改善箇所説明図

基準不適合発生箇所

ディストリビュータ駆動用シャフトの歯車

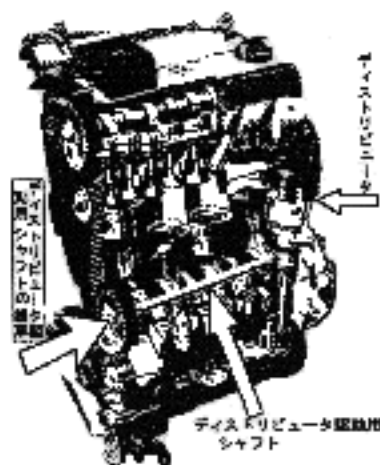
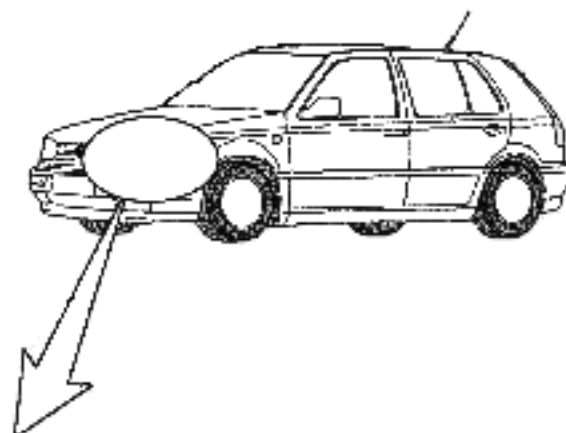
原動機内のディストリビュータ（各シリンダの点火プラグに電流を分配する装置）駆動用シャフトの歯車の組付けに不適切なものがあり、当該歯車の組付けが緩み、歯車が周辺の部品と干渉し、最悪の場合、ディストリビュータが駆動されず、走行中に原動機が停止するおそれがある。

全車両点検し、当該部位が損傷しているものは良品と交換して、規定トルクで組み付けし直す。
